Dubrovnik, 30. listopada 2023.

**IZVJEŠĆE O JAVNOJ RASPRAVI
o Prijedlogu Izmjena i dopuna Urbanističkog plana uređenja „Gruški akvatorij“**

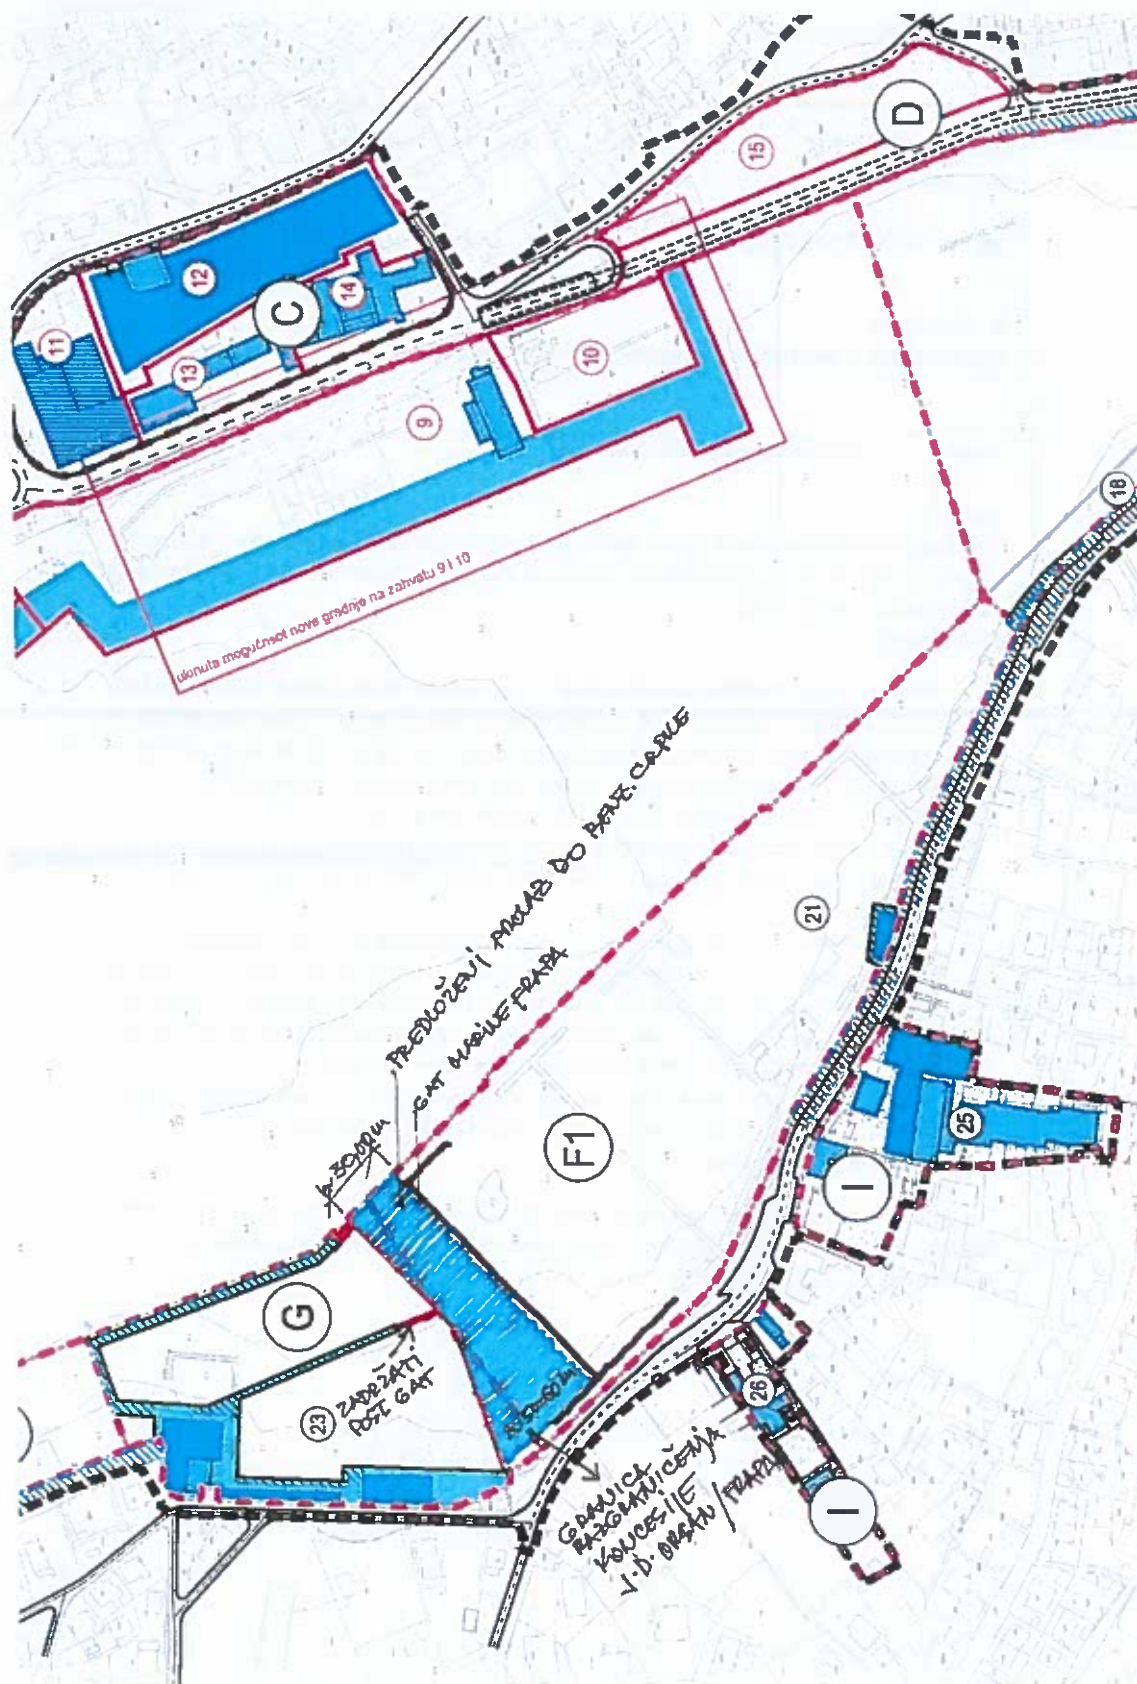
1. Obvezno planirati zaštitni gat sa sjeverne strane paralelno s postojećim čvrstim gatom kako bi se zaokružio akvatorij lučice Orsan kao konačno rješenje (dostavit ćemo Vam grafički prikaz kao prijedlog nakon snimke postojećeg stanja lučice i novoizgrađenih plutajućih gatova).

3. Planirati (djelomično i potvrditi iz ex UPU-a) da se na postojećim prizemnim zgradama sa zapadne strane može izvršiti dogradnja i nadogradnja (P+1) sa sveukupnom visinom 8,00 m do vijenca. To je potrebno radi planiranog friza (1-1,2 m) na ravnim krovovima. Ustvari to se odnosi na dvije prizemne zgrade s bočnih strana novoizgrađenog hangara (jedna u nizu sa sjeverne strane hangara, a druga odvojena s južne strane hangara).

4. Na postojećem prizemnom objektu restorana, sanitarnog čvora i klupskih prostorija obvezno zadržati mogućnost nadogradnje glorijske s visinom 8,00 m do vijenca i do 70 % tlocrtne površine sadašnje terase.

Ove dopune su nužne za normalno funkcioniranje JK Orsan. Grafičke prijedloge navedenih izmjena i dopuna bi dostavili naknadno, odnosno u tijeku rada na Prijedlogu izmjena i dopuna UPU-a usuglašeni s izrađivačem UPU-a.

Prilog 02.

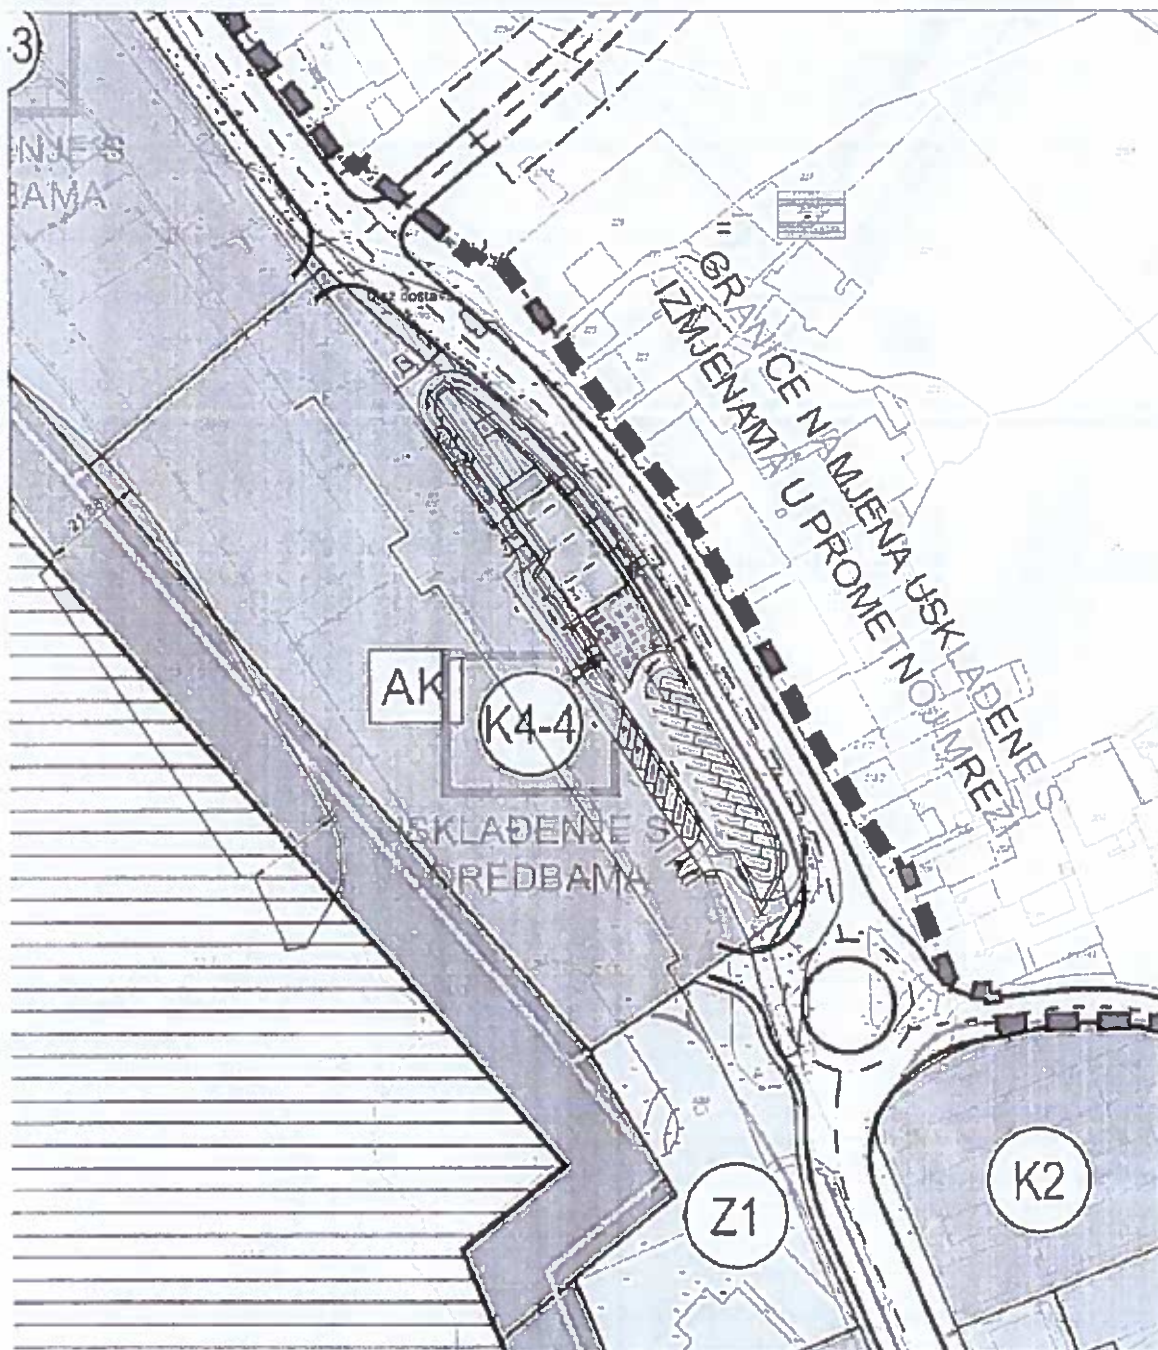
1. U prijedlogu Izmjena i dopuna Urbanističkog plana uređenja „Gruški akvatorij“ glavna gradska prometnica, u naravi ulica Obala pape Ivana Pavla II, proširena je u ukupni profil od 16,5m (tri kolne trake, jednostrani pješački nogostup/biciklistička staza i

drvoređ) što nije u skladu sa dostavljenim zahtjevom i izrađenim elaboratom, gdje se predlaže zadržavanje predmetne glavne gradske prometnice u postojećoj trasi ucrtanoj u Generalnom urbanističkom planu Grada Dubrovnika iz 2014. godine. Navedeno se može vidjeti na prilogu 1. koji prikazuje poprečni presjek glavne gradske prometnice, u prilogu ovog zahtjeva.

Prilog 03.

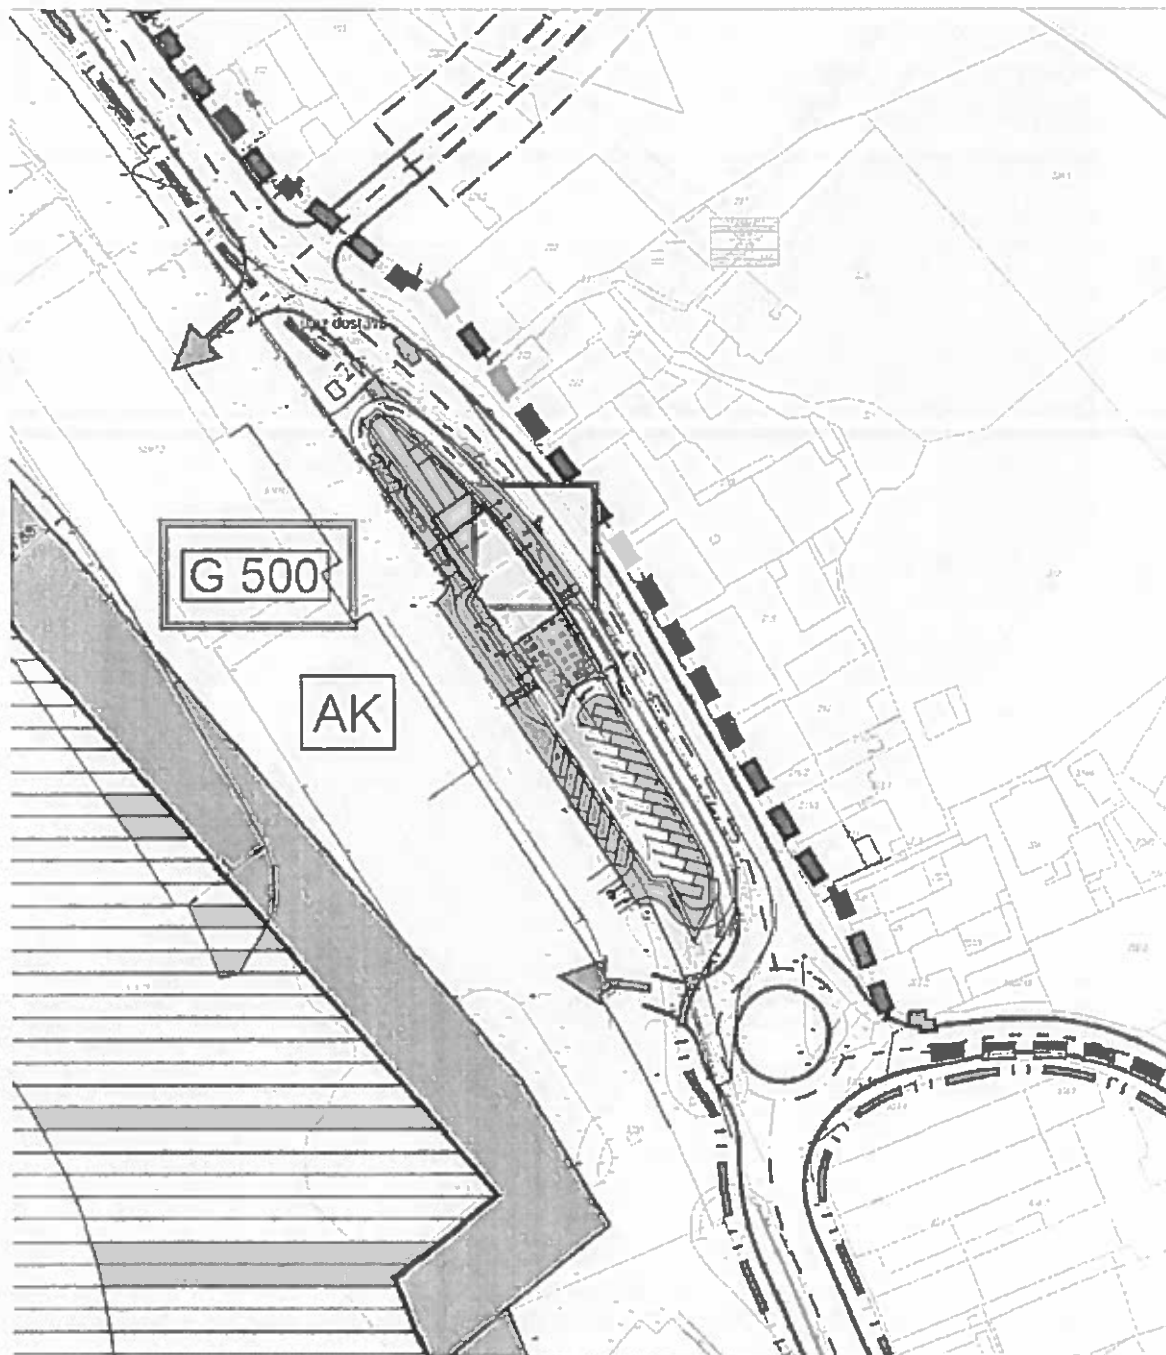
2. U Prijedlogu Izmjena i dopuna Urbanističkog plana uređenja „Gruški akvatorij“ zona u kojoj se nalazi Frendy d.o.o. prenamijenjena je u zonu namjene K4-4 (autobusni kolodvor), čime je čestica na kojoj se nalazi tvrtka pripojena namjeni i čestici autobusnog kolodvora.
Smatramo kako prenamjena treba ići u namjenu K1 (poslovna-pretežito uslužna) i K2 (poslovna-pretežito trgovačka).
3. Zaključno, napravljen je preklap projektnog rješenja budućih sadržaja izrađenog od tvrtke Gabriel projektiranje d.o.o. unutar zone gdje se nalazi tvrtka Frendy d.o.o., te Prijedloga Izmjena i dopuna UPU-a „Gruški akvatorij“, gdje je ustanovljeno kako trup ceste zauzima dio građevne čestice i to ukupno oko 800m² čime se u potpunosti onemogućuje realizacija predviđenog projekta na području zone Frendy d.o.o.. Navedeno se može vidjeti na prilogima 02. i 03. u prilogu ovog zahtjeva

Prilog 1: Podvodni arheološki lokaliteti u obuhvatu UPU „Gruški akvatorij“

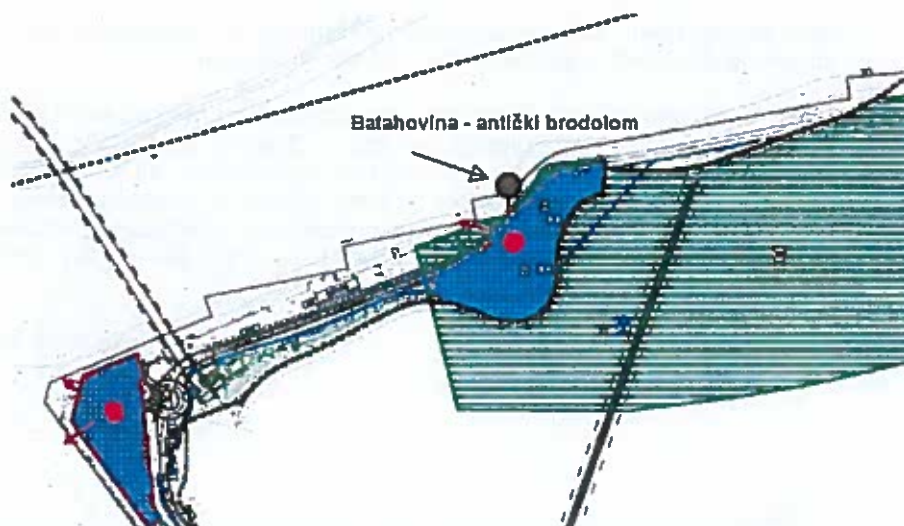
Grafički prikazi s oznakama točnih lokacija dvaju podvodnih arheoloških lokaliteta

Sl.1 - Korekcija položaja novovjekovnog brodoloma u luci Gruž

Sl.2 – Položaj antičkog brodoloma Batahovina

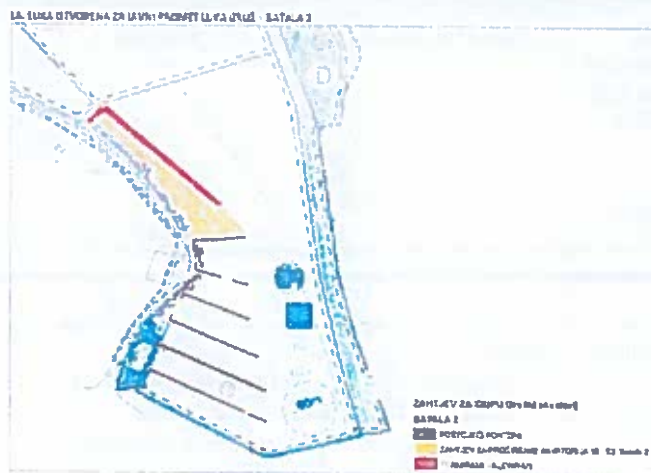
Na temelju uvida prilikom javne rasprave o Prijedlogu Izmjena i dopuna Urbanističkog plana uređenja "Gruški akvatorij", te s tim u vezi Prijedlozima Izmjena i dopuna Prostornog plana uređenja Grada Dubrovnika i Izmjena i dopuna Generalnog urbanističkog plana Grada Dubrovnika u roku dostavljamo prijedlog uređenja komunalne lučice Batala na predjelu ispred Ville Elize do granke plovnog puta i od već postojećeg valobrana komunalne lučice Batala do granice sa lukom nautičkog turizma radi omogućivanja smještaja plutajućih pontona i valobrana za komunalne vezove građana grada Dubrovnika, a ujedno bi se i koristili za ukrcaj i iskrcaj putnika u nautičkom turizmu.

Građani grada Dubrovnika godinama dostavljaju zahtjeve za komunalne vezove na čije se rješenje čeka desetljećima. Također, ukrcaj i iskrcaj putnika, gostiju korisnika jednodnevnih izleta brodovima stvara ogromne gužve na područje place Gruž, koji je ujedno i zapadni ulaz u grad. Ovim putem
